日立教育訓練用原子炉に係る 廃止措置計画変更認可申請の概要

2019年 12月 11日
株式会社 日立製作所
王禅寺センタ

日立教育訓練用原子炉の廃止措置計画変更に係る指摘事項

【放射能濃度評価方法】

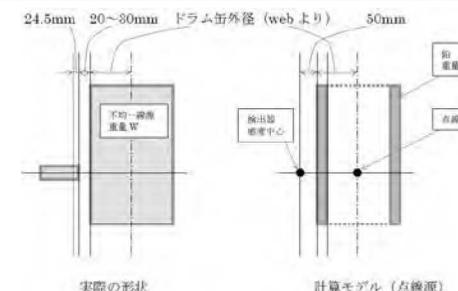
No.	該当箇所	指摘事項	指摘事項の回答	
1	第1回 審査会合	廃止措置計画変更申請の内容 廃止措置の工程/【本文9】	第4倉庫および第5倉庫への放射性固体廃棄物の移送の必要性の確認の有無および移送必要な判断基準について説明すること。	2019/11/18第2回審査会合 で回答済(P.2 参照)
2		第4倉庫および第5倉庫の仕様等について/【本文5、本文8、添付資料1】	L2廃棄物に関する具体的な説明(発生したものの名称など)をすること	2019/11/18第2回審査会合 で回答済(P.12 参照)
3		第4倉庫および第5倉庫の仕様等について/【本文5、本文8、添付資料1】	固縛方法に関する現状の調査確認内容や固縛方法の候補について説明すること	2019/11/18第2回審査会合 で回答済(P.14 参照)
4		放射性固体廃棄物の発生量の見直し/ 核燃料物質による汚染の分布とその評 価方法に関する説明書【添付書類4】	第1段階から第4段階で発生する放射性固体廃棄物の発生量を説明すること	2019/11/18第2回審査会合 で回答済(P.33 参照)
5		第2段階における原子炉室内解体作業 の前倒し実施と調査の追加/廃止措置対 象施設のうち解体の対象となる施設及び その解体方法【本文5 5.2.2(5)】	放射化や汚染されている部位の特定、汚染の除去の方法、分離方法について 説明すること	2019/11/18第2回審査会合 で回答済(P.35 参照)
6	第2回 審査会合	廃止措置に伴う放射線被ばくの管理に關 する説明書【添付書類2】	通路を含む貯蔵エリアに線源を均一分布させた場合と通路を除く貯蔵エリアの みに線源を分布させた場合の線量評価の比較を説明すること	(P.19~P.20 参照)

L2廃棄物(200Lドラム缶換算:30本)については、以下のようなものです。

評価にあたっては、右図の示すように、2015年度に実施したドラム缶の線量率測定結果を元に、ドラム缶中央に点線源を仮定し、線源と検出器間の距離及び廃棄物重量(ドラム缶重量を含む)による自己遮蔽を考慮し、放射能量を求め、廃棄物重量(ドラム缶重量を含む)で除することで放射能濃度(Cs-137)を算出し、第二種埋設規則に定められるCs-137の放射能濃度(100MBq/ton)を超える容器についてL2と評価した。
